島根原子力発電所第2号機 審査資料	
資料番号	NS2-他-067改06
提出年月日	2022年8月2日

# 島根原子力発電所第2号機

## 工事計画認可申請（補正）に係る論点整理について

2022年8月

図 4 加速度応答スペクトルの比較 (  $S_s - D$ , 例：タービン建物)

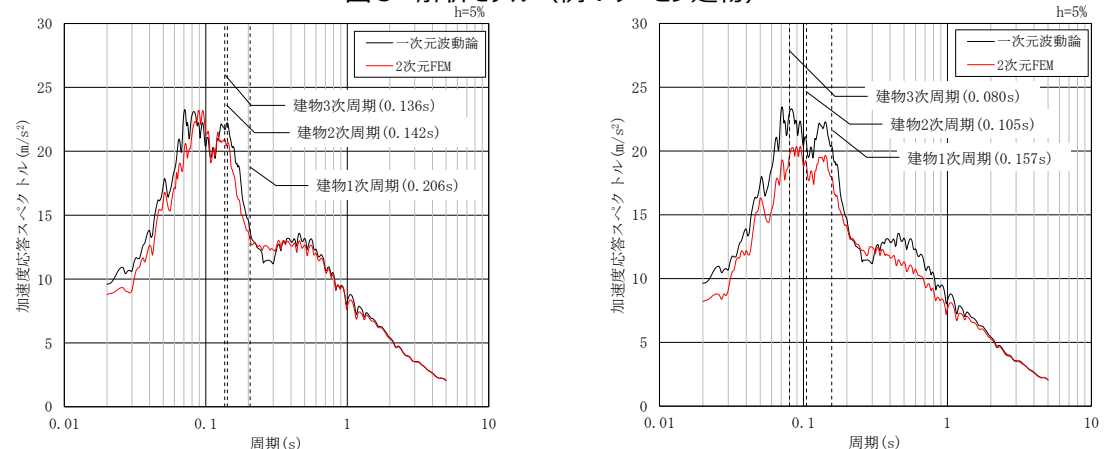
No.	詳細設計申送り事項	分類	回答	回答頁
3	<ul style="list-style-type: none"> <li>表層地盤1-②のD級岩盤に関し、地震時の非線形性が建物の入力地震動に与える影響は小さいとする判断根拠については、添付書類六で設定する解析用物性値による建屋設置位置での入力地震動との比較結果を示し、詳細設計段階で説明すること。 (第845回審査会合（2020年3月10日）)</li> </ul>	A	<ul style="list-style-type: none"> <li>原子炉建物の2次元 F E MモデルのうちN S方向断面に含まれるD級岩盤の非線形性の影響について、D級岩盤のひずみ依存性を考慮した等価線形解析より得られた入力地震動とD級岩盤の非線形性を考慮していない場合の入力地震動を比較し、加速度応答スペクトルに大きな差はないことから、D級岩盤のひずみ依存特性が入力地震動評価に及ぼす影響は小さいことを確認した。</li> </ul>	P.10
4	<ul style="list-style-type: none"> <li>建物・構築物及び土木構造物について、入力地震動の解析モデルを説明する。 (その他)</li> </ul>	A	<ul style="list-style-type: none"> <li>建物・構築物及び土木構造物の入力地震動の具体的な解析モデルについては、各建物・構築物及び土木構造物の地震応答計算書において説明する。</li> </ul>	-
5	<ul style="list-style-type: none"> <li>1次元波動論により入力地震動を算定している建物及び機器・配管については2次元 F E Mによる入力地震動に対して保守性を確保するよう詳細設計段階において評価を実施すること。許可段階ではその評価方針について説明すること。 (第823回審査会合（2020年1月21日）)</li> <li>入力地震動の評価に関する保守性（1次元波動論の入力地震動の保守性）の確認について、詳細設計段階での評価方針については許可段階で説明すること。 (第300回ヒアリング（2020年2月19日）)</li> </ul>	A	<ul style="list-style-type: none"> <li>一次元波動論により水平方向の入力地震動を算定している建物・構築物について、Sクラスの間接支持構造物であるタービン建物及び廃棄物処理建物の2次元FEM解析による入力地震動を算定し、一次元波動論による入力地震動と比較した結果、入力地震動の加速度応答スペクトルは全周期帯にわたって概ね同等若しくは一次元波動論による入力地震動の方が保守的であることを確認した。</li> <li>建物の主要な固有周期に対して、一次元波動論による入力地震動は2次元 F E M解析による入力地震動を上回っている、若しくは、概ね同等の応答を示していることから、機器・配管系への影響の観点を含めて、入力地震動の算定に一次元波動論を採用することの保守性を確認した。</li> </ul>	P.8

一次元波動論で入力地震動を算定しているタービン建物及び廃棄物処理建物について、一次元波動論による入力地震動評価の保守性を確認することを目的として、基準地震動  $S_s - D$  を対象に、2次元 FEM 解析による入力地震動を算定し、一次元波動論による入力地震動の加速度応答スペクトルとの比較を行った。なお、ここでは、タービン建物に対する検討条件及び検討結果を代表として示す。

入力地震動の加速度応答スペクトルの比較を図 4 に示す。建物の主要な固有周期に対して、一次元波動論による入力地震動は2次元 FEM 解析による入力地震動を上回っている、若しくは、概ね同等の応答を示していることから、機器・配管系への影響の観点を含めて、入力地震動の算定に一次元波動論を採用することの保守性を確認した。

図6 加速度応答スペクトルの比較（ $S_s - D$ , 原子炉建物）

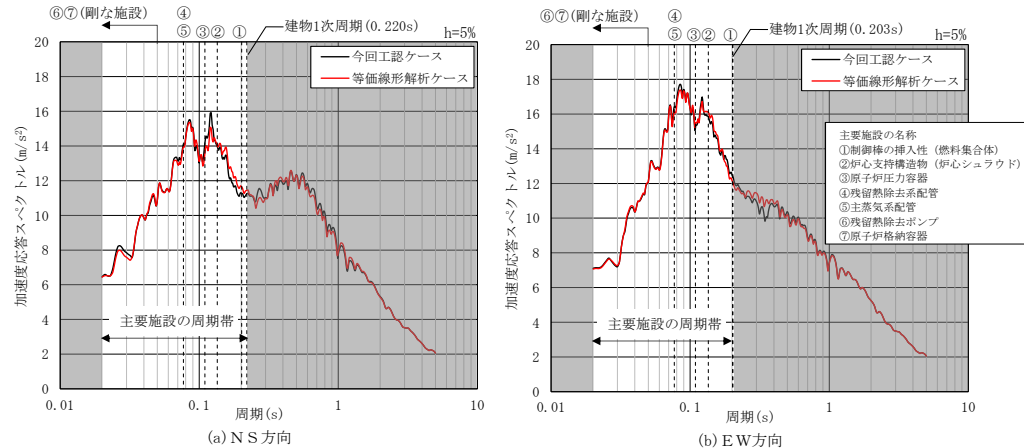
No.	詳細設計申送り事項	分類	回答	回答頁
1	<ul style="list-style-type: none"> <li>入力地震動を算定する際の表層地盤の物性値については地震動によらず <math>S_s</math>、<math>S_d</math> でそれぞれ一定値とする方針であるが、表層地盤の物性値を入力地震動に応じて設定した場合の建物・構築物の応答結果と比較して現行の方法の保守性を詳細設計段階で説明すること。許可段階ではその評価方針について説明すること。（第823回審査会合（2020年1月21日））</li> </ul>	A	<ul style="list-style-type: none"> <li>原子炉建物の2次元 F E Mモデルを用いて、表層地盤①-1のひずみ依存性を考慮した等価線形解析より得られた水平方向の入力地震動と表層地盤①-1を等価物性値とした線形解析より得られた水平方向の入力地震動（今回工認ケース）を比較し、両者の加速度応答スペクトルは主要施設の周期帯で概ね一致しており、有意な差がないことから、今回工認ケースにおいて、表層地盤の物性値を一定値とする設定方法が妥当であることを確認した。</li> <li>観測記録を用いたシミュレーション解析による建物基礎直下の入力地震動と観測記録の比較から、全周期帯において、今回工認で用いている地盤モデルが保守性を有していることを確認した。</li> </ul>	P.9
2	<ul style="list-style-type: none"> <li>また、代表建物の設定にあたって、当該地盤の物性値を一律に設定する場合と等価線形解析によりひずみに依存した物性値を考慮する場合とを比較する等、表層地盤の応答性状を考慮した検討内容を詳細設計段階で説明すること。（第845回審査会合（2020年3月10日））</li> </ul>	A	<ul style="list-style-type: none"> <li>表層地盤の等価物性値の設定は、建物の規模や施設の重要性を踏まえて、原子炉建物を代表とする。</li> <li>なお、島根サイトの敷地は、東西方向の地下構造はほぼ水平成層であり、南北方向の地下構造は緩やかに北に傾斜しているが、敷地全体では大局的に見てほぼ水平な構造である。</li> <li>また、地盤の物性値を一律に設定する場合と等価線形解析によりひずみに依存した物性値を考慮する場合とを比較した結果、表層地盤の物性値の変動が入力地震動に及ぼす影響は軽微であることを確認した。</li> <li>以上のことから、等価物性値の設定において、原子炉建物を代表することは妥当であると判断した。</li> </ul>	P.6,9

表層地盤の物性値を地震動レベルに応じた等価物性値として基準地震動  $S_s$  と弾性設計用地震動  $S_d$  それぞれで一定値を設定していることの妥当性を確認することを目的として、原子炉建物を代表として、今回工認ケース（表層地盤の物性値：一定値）と等価線形解析ケースにおける入力地震動の加速度応答スペクトルの比較を行った。

入力地震動の加速度応答スペクトルの比較を図6に示す。今回工認ケースと等価線形解析による入力地震動の加速度応答スペクトルを比較すると、主要施設の周期帯（図中のグレーハッチング以外の部分）で概ね一致しており、有意な差がないことから、表層地盤の地盤物性値の変動が入力地震動に及ぼす影響は小さく、表層地盤の物性値を地震動レベルに応じた等価物性値に設定することは妥当であることを確認した。なお、一部の周期帯で、等価線形解析ケースが今回工認ケースを上回る地震動があるが、参考1に示すように、今回工認で用いている地盤モデルに十分な保守性を有していることを考慮すると、本検討による影響は軽微である。

図9 加速度応答スペクトルの比較（ $S_s - D$ ，原子炉建物）

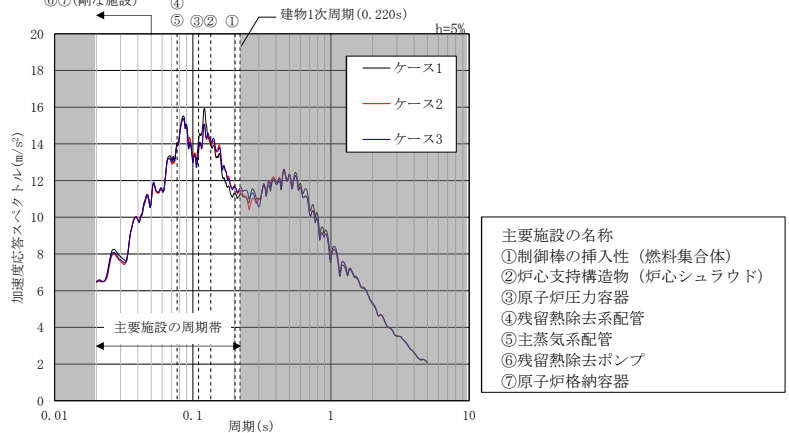
岩盤①-2に含まれているD級岩盤（図7参照）の物性値の設定に関する妥当性を確認することを目的として、基準地震動  $S_s - D$  を対象に、表層地盤及びD級岩盤を含む岩盤①-2を線形とした今回工認モデル（ケース1）、表層地盤のひずみ依存特性を考慮したモデル（ケース2）及び表層地盤に加えD級岩盤のひずみ依存特性を考慮したモデル（ケース3）における入力地震動の加速度応答スペクトルの比較を行った。

入力地震動の加速度応答スペクトルの比較を図9に示す。全周期帯において、各ケースの加速度応答スペクトルに大きな差がないことから、D級岩盤のひずみ依存特性の考慮が入力地震動評価に及ぼす影響は小さく、D級岩盤の物性値の設定を岩盤①-2に合わせて線形とすることが妥当であることを確認した。

(a) NS方向 (b) EW方向  
図 1 1 加速度応答スペクトルの比較（S s - D，原子炉建物）

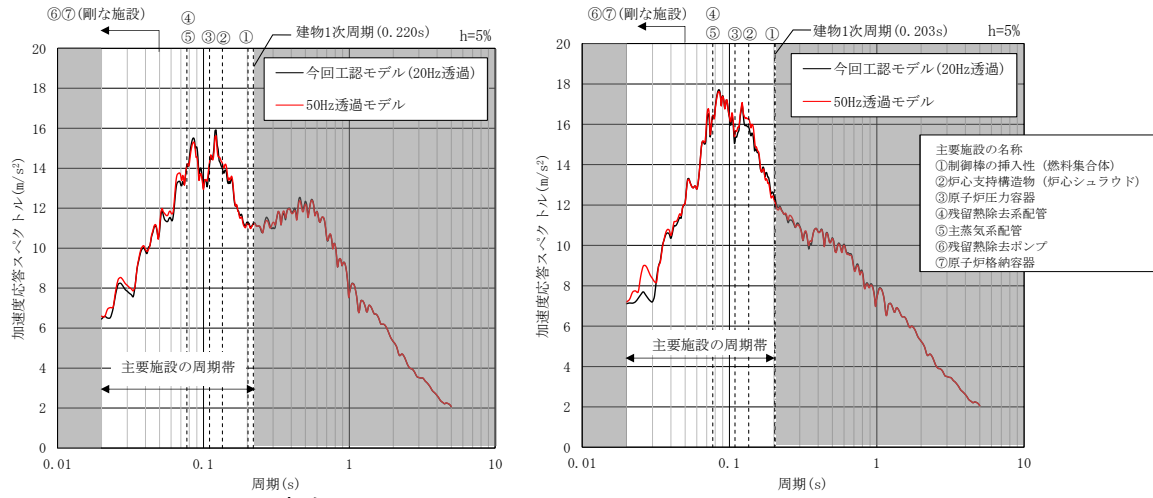
No.	詳細設計申送り事項	分類	回答	回答頁
6	<ul style="list-style-type: none"> <li>2次元 F E Mモデルの上下方向のメッシュ割について、設備の耐震設計で考慮する振動数を踏まえたメッシュ割になっているか説明すること。 (第754回審査会合（2019年8月1日）)</li> </ul>	A	<ul style="list-style-type: none"> <li>原子炉建物を対象として、最高振動数（20Hz）に対して設定したモデル（今回工認モデル）及び最高振動数（50Hz）に対して設定したモデルによる解析を実施し、入力地震動への影響を評価した結果、両モデルの加速度応答スペクトルは概ね一致していることから、今回工認モデルにおけるメッシュ分割高さの妥当性を確認した。</li> <li>E W方向については、25Hz～30Hzの高振動数領域で50Hz透過モデルを用いた入力地震動の方が今回工認モデルを用いた入力地震動よりも大きいため、機器・配管系への影響検討を実施し、影響が軽微であることを確認した。</li> </ul>	P.11～14
7	<ul style="list-style-type: none"> <li>高振動数領域の応答による影響評価の対象は、弁の応答加速度のみに限定してよいか説明すること。 (第300回ヒアリング（2020年2月19日）)</li> </ul>	A	<ul style="list-style-type: none"> <li>機器・配管系の評価（弁の動的機能維持評価を除く）においては、動的解析において加速度応答スペクトルを考慮する固有振動数の閾値を20Hzとして評価を実施している。20Hz以下の周期帯において、今回工認モデル及び50Hz透過モデルの応答は概ね一致しているため、機器・配管系への影響は小さい。</li> <li>弁の動的機能維持評価においては、加速度評価であり、弁を支持する配管系の20Hz以上の領域の振動モードの影響を無視できないことから、20Hzを超える振動数領域まで考慮した地震応答解析により、弁駆動部の応答加速度を算定している。そのため、弁の動的機能維持評価を対象に高振動数領域の応答による影響評価を実施し、今回工認モデルにおけるメッシュ分割高さが弁の動的機能維持評価に与える影響は軽微であることを確認した。</li> </ul>	P.12～14

今回工認における2次元 F E Mモデルのメッシュ分割高さの妥当性を確認するために、基準地震動 S s - Dを対象に、原子炉建物を代表として、今回工認モデル（最高透過振動数を20Hzとしたモデル）と最高透過振動数を50Hzとしたモデル（以下「50Hz透過モデル」という。）における入力地震動の加速度応答スペクトルの比較を行った。

- 入力地震動の加速度応答スペクトルの比較を図 1 1 に示す。今回工認モデル及び50Hz透過モデルを比較すると、主要施設の周期帯において、両モデルの加速度応答スペクトルは概ね一致していることから、今回工認において、最高振動数が20Hzとなるようにメッシュ分割高さを設定することの妥当性を確認した。
- E W方向については、両モデルの加速度応答スペクトルは概ね一致しているが、25Hz～30Hzより高振動数領域で50Hz透過モデルを用いた入力地震動の方が今回工認モデルを用いた入力地震動よりも大きいため、機器・配管系への影響検討を実施する。

図 1 4 弁の動的機能維持評価適用条件と50Hz 透過耐震条件の床応答スペクトル及び条件比率（水平方向（EW）：原子炉建物 EL 8.800m）

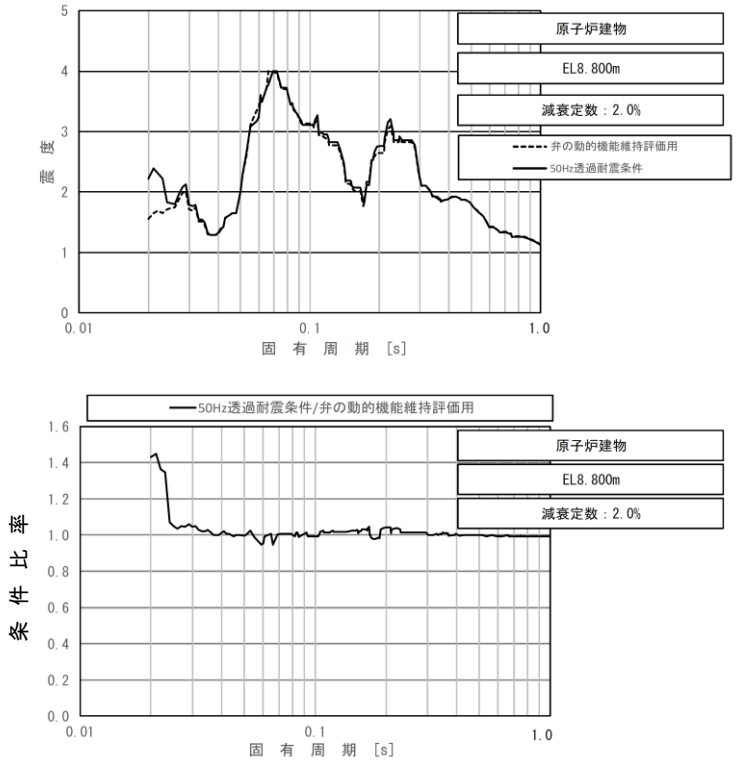
- 機器・配管系の評価（弁の動的機能維持評価を除く）においては、動的解析において加速度応答スペクトルを考慮する固有振動数の閾値を20Hzとして評価を実施しており、評価に適用する設計用床応答スペクトルを1-20Hzの範囲で作成している。
- 一方、弁の動的機能維持評価は、機能確認済加速度と応答加速度の比較により健全性を確認する加速度評価であり、弁を支持する配管系の20Hz以上の領域の振動モードの影響を無視できないことから、20Hzを超える振動数領域まで考慮した地震応答解析により、弁駆動部の応答加速度を算定している。
- 今回工認モデル及び50Hz透過モデルの応答を比較すると、20Hz以下の周期帯において、両モデルの加速度応答スペクトルは概ね一致している。そのため、弁の動的機能維持評価を除く機器・配管系の評価においては、50Hz透過モデルの応答を考慮しても影響は小さいといえる。
- 一方で、E W方向の25Hz～30Hzより高振動数側の領域で50Hz透過モデルを用いた入力地震動の方が今回工認モデルを用いた入力地震動よりも大きいことから、高振動数領域の応答による影響が考えられる弁の動的機能維持評価に対し影響検討を実施する。

- 簡易評価の結果，No.1,3 以外の動的機能維持評価対象弁については条件比率が設備の裕度以下となっていることを確認した。
- No.1,3 の弁について詳細評価を実施した結果，構造強度評価上の最弱部位である操作部本体取付ボルト部における発生応力が許容応力を下回ることを確認した。
- 以上より，50Hz 透過モデルの応答を考慮しても動的機能維持評価対象弁の耐震性への影響がないことを確認した。

図 1 日本海東縁部（基準津波 1）の最大流速分布ケース

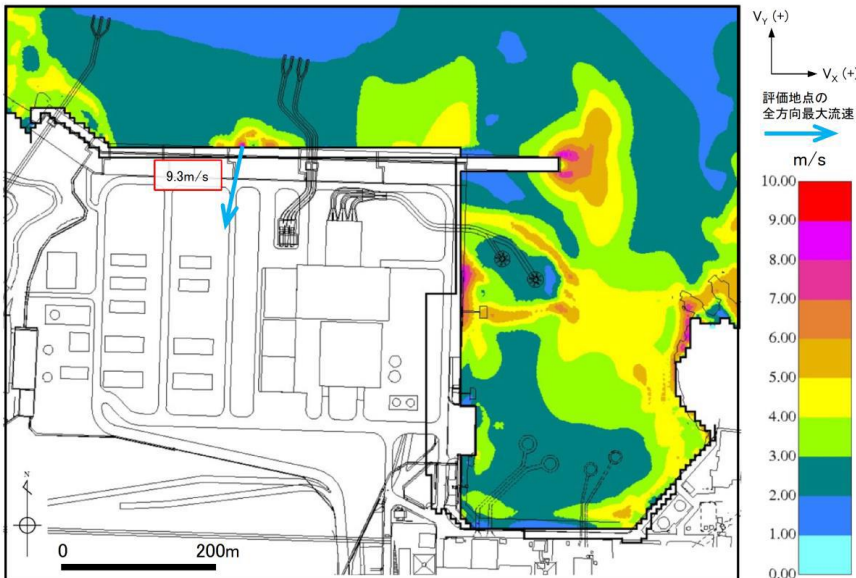
No.	詳細設計申送り事項	分類	回答	回答頁
1	漂流物衝突荷重の設定に用いる漂流速度の設定について、敷地周辺海域の流向・流速評価等の結果に応じて説明すること。 (第223回ヒアリング(2019年6月13日))	A	衝突荷重評価に用いる漂流速度は、基準津波来襲時の発電所近傍の海域における全方向最大流速から、日本海東縁部に想定される地震による津波は安全側に10.0m/sを、海域活断層に想定される地震による津波は安全側に6.0m/sをそれぞれ設定した。	P.18
2	津波の特性(流向, 流速等), 漂流物の配置位置及び対象漂流物の種類等を踏まえて、漂流物の衝突荷重算定式の適用性を評価すること。また、漁船を漂流物とした場合、漂流物衝突荷重の算定式等の適用性を検討すること。 (第686回審査会合(2019年2月26日)) (第736回審査会合(2019年6月27日)) (第894回審査会合(2020年9月3日)) (第358回ヒアリング(2020年10月1日))	A	漂流物衝突荷重の算定式及び衝突解析の適用性について、漂流物の種類, 仕様, 初期配置等により適用性を確認した。 また、漂流物として抽出した漁船の衝突荷重の算定方法については、漁船の初期配置が前面海域の場合は「道路橋示方書(2002)」を、直近海域では「衝突解析」を採用した。	P.19~23
3	津波防護施設の設計余裕の確保として、適用する漂流物衝突荷重算定式及び設計余裕への反映方法について説明すること。また、基準適合状態の維持の確認における管理値について説明すること。 (第366回ヒアリング(2020年11月19日)) (第939回審査会合(2021年1月28日))	A	設計余裕の確保として、操業区域及び航行の不確かさを考慮し、発電所前面海域(500m以遠)で操業する漁船(総トン数19トン)を直近海域の漂流物として評価した。 更に、漂流物(総トン数19トン漁船)の仕様等の不確かさを踏まえ、漂流物衝突荷重に対して設計余裕を確保した。 また、基準適合状態の維持の確認方法については、個別の強度計算書において説明する。	P.19, 24~28

- 基準津波について，発電所近傍の海域における全方向最大流速を抽出した。
- 基準津波のうち日本海東縁部に想定される地震による津波である基準津波 1, 2, 3, 5 及び 6 について確認した結果，最大流速は9.3m/sが抽出され，安全側に10.0m/sとした。
- 基準津波のうち海域活断層に想定される地震による津波である基準津波 4 及び海域活断層上昇側最大ケースについて確認した結果，最大流速は5.8m/sが抽出され，6.0m/sとした。

図15 総トン数19トンの漁船における設計用衝突荷重のまとめ

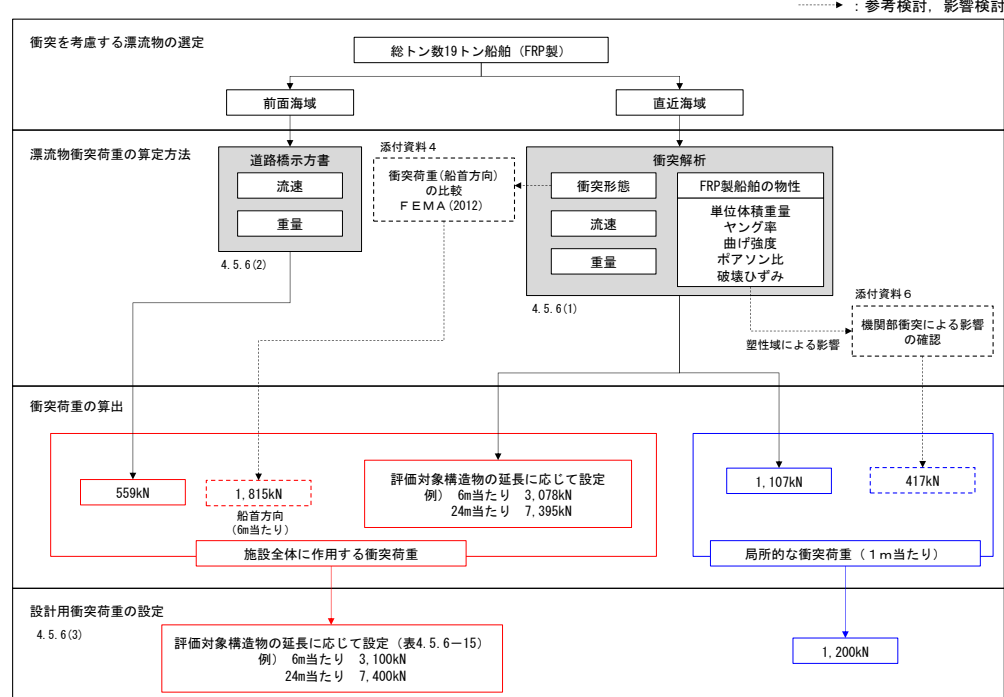
- 漂流物衝突荷重の評価について、検討フローの中で先行事例と何が異なるのか、どこに新規制があるのかを整理し、その項目を重点化して今後説明すること。また、塑性状態まで許容する漂流物対策工の設計方法は先行実績がないため、新たな論点として漂流物衝突荷重の評価と併せて今後説明すること。

- 漂流物衝突荷重として、「施設全体に作用する衝突荷重」又は「局所的な衝突荷重」が生じるため、漂流物の衝突形態や施設の特徴に応じて2種類の設計用衝突荷重を設定する。
- 「施設全体に作用する衝突荷重」は、「衝突解析」、「道路橋示方書(2002)」及び「FEMA(2012)」から算定される荷重を比較した結果、「衝突解析」により算定される衝突荷重が最も大きくなることから、「衝突解析」より算定される荷重を踏まえ、設計用衝突荷重を設定する。「施設全体に作用する衝突荷重」は、評価対象構造物の延長に応じた作用幅より設計用衝突荷重を設定する。
- 「局所的な衝突荷重」として、船首から衝突した場合の衝突荷重である1,107kNを踏まえ、設計用衝突荷重は保守的に1,200kNを設定する。設計用衝突荷重を図15及び表8に示す。
- なお、津波防護施設のうち防波壁には、漂流物の衝突荷重の影響を踏まえ、防波壁に作用する漂流物衝突荷重を分散させることを目的として、鉄筋コンクリート造の漂流物対策工を設置する。

図7 設計地下水位の設定方法のイメージ

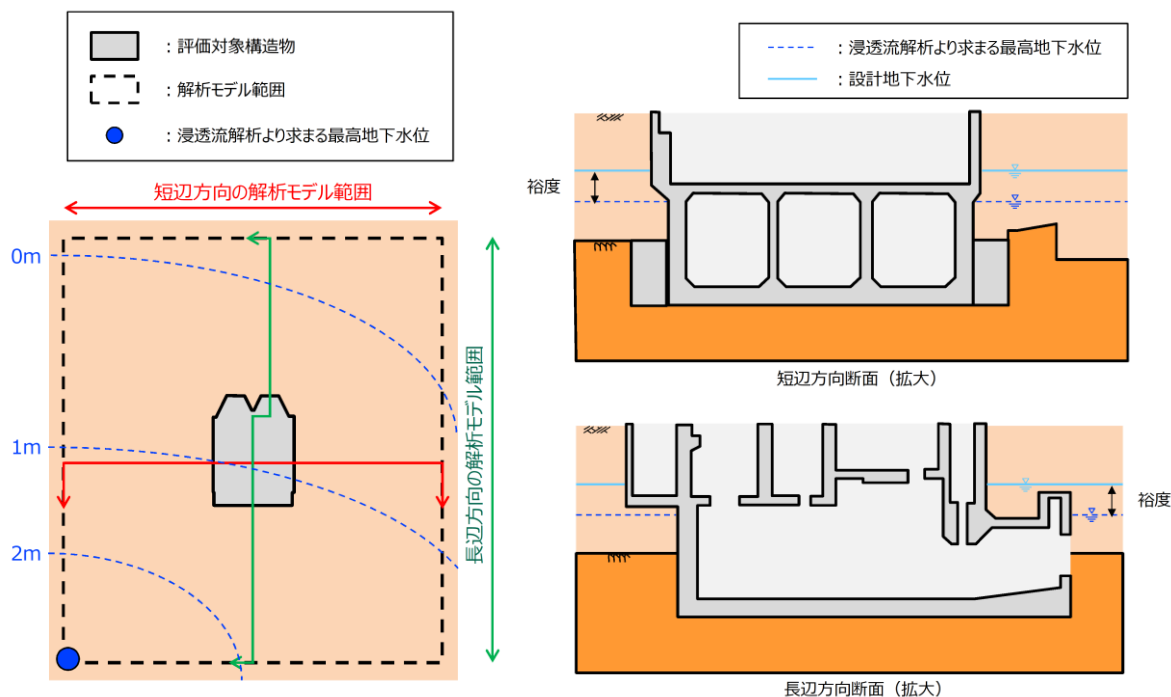
No.	詳細設計申送り事項	分類	回答	回答頁
1	設計地下水位の設定について、安全裕度の考え方を説明すること。 （第329回ヒアリング（2020年6月2日））	B	設計地下水位の設定における安全裕度については、浸透流解析（再現解析）により、観測値と解析値を比較することにより妥当性を確認したモデルにより、 ①降雨条件に保守性を持たせた予測解析により設定する。 ②原子炉建物等の建物・構築物については、建設時の揚圧力を考慮し、予測解析結果より高く設定する。 ③屋外重要土木構造物等については、地下水位低下設備の効果を期待しない条件での予測解析結果より、耐震評価の解析モデル範囲のうち最も高い水位に裕度を考慮して、高く設定する。	P.30～36
2	設置変更許可において示した液状化対象施設の選定の考え方を踏まえ、工事計画認可では設定した地下水位に基づく液状化検討対象施設の選定結果について説明すること。 （第329回ヒアリング（2020年6月2日））	B	設工認段階における設計地下水位の設定結果に基づき、液状化検討対象施設の選定及び選定結果に応じた解析手法について説明する。	P.37～38
3	地下水位観測孔における地下水位の経時変化を踏まえた非定常解析の検討結果及び位置付けを説明すること。 （第850回審査会合（2020年3月17日）） （第329回ヒアリング（2020年6月2日））	B	非定常解析では、安全対策工事の実施状況を踏まえ、降雨の浸透範囲を見直した条件で検討した結果、降雨に対する感度が向上し、観測孔の地下水位の経時変化に対し再現性があることを確認した。 島根原子力発電所の設計地下水位の設定は、降雨条件に保守性を持たせた定常解析による予測解析で設定するため、非定常解析の結果は「参考」として位置付ける。	P.39～40

- 屋外重要土木構造物等の設計地下水位は、予測解析（定常解析）より得られた解析水位を参照し、観測水位の不確かさ等を考慮し、解析水位を包絡するよう設定する。
- 地下水位観測記録の最大値と解析水位を比較した結果、一部の観測孔においては、観測水位が解析水位（自然水位）を上回っているが、設計地下水位の設定においては、構造物の耐震安全性評価を実施する解析モデル範囲内の最高地下水位を抽出し、それに裕度（観測水位の標準偏差の最大値（0.6m程度））を加えた地下水位を全解析断面に対して一律に設定することで、観測水位より設計地下水位を保守的に高く設定する。

図7 室内配合試験による供試体のせん断強度  $\tau_R$  及び設置許可段階における管理目標値のせん断強度  $\tau_d$  との比較

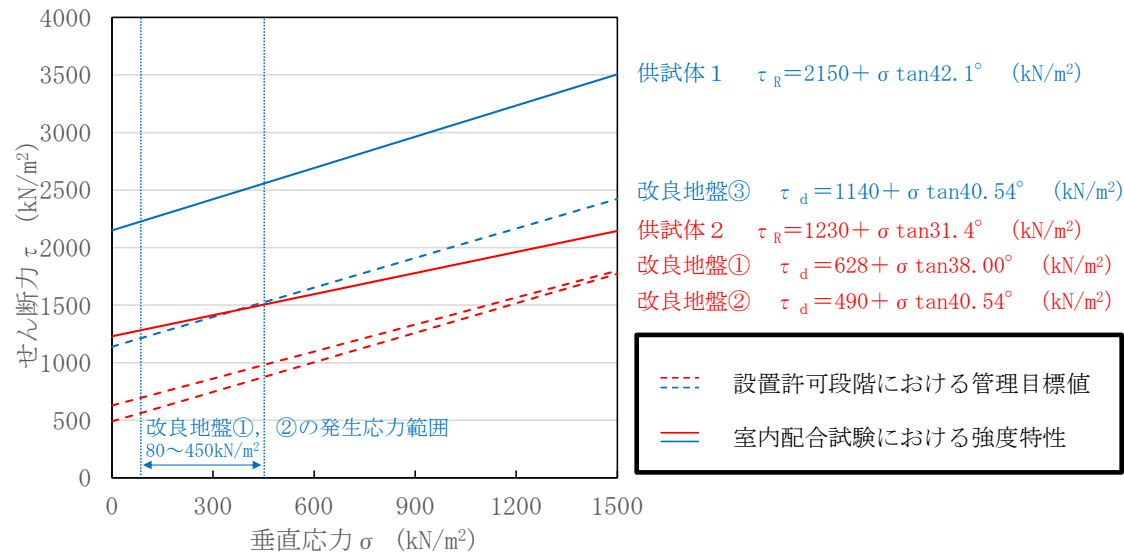
No.	詳細設計申送り事項	分類	回答	回答頁
1	防波壁（逆T擁壁）において、室内配合試験における三軸圧縮試験等を踏まえた解析用物性値を設定し、PS検層等に基づく改良地盤の物性値（管理目標値）が確保されていることを確認すること。 （第870回審査会合（2020年6月30日））	B	防波壁（逆T擁壁）の改良地盤について、室内配合試験における三軸圧縮試験等を踏まえ解析用物性値を設定し、設置許可段階において設定したPS検層等に基づく改良地盤の物性値（管理目標値）を確保できることを確認した。	P.43～47

- 強度特性は、せん断強度  $\tau$  ( $= c + \sigma \cdot \tan\Phi$ ) を指標とし、室内配合試験におけるせん断強度  $\tau_R$  が、設置許可段階における管理目標値のせん断強度  $\tau_d$  を上回ることを確認する。
- 試験体の配合として、改良地盤①及び②の物性を確保するための配合と、改良地盤③の物性を確保するための配合を表2のとおり設定した。
- 室内配合試験の結果、図7のとおり、動的解析において確認された改良地盤の発生応力範囲において、室内配合試験におけるせん断強度  $\tau_R$  が、設置許可段階における管理目標値のせん断強度  $\tau_d$  を上回ることを確認した。
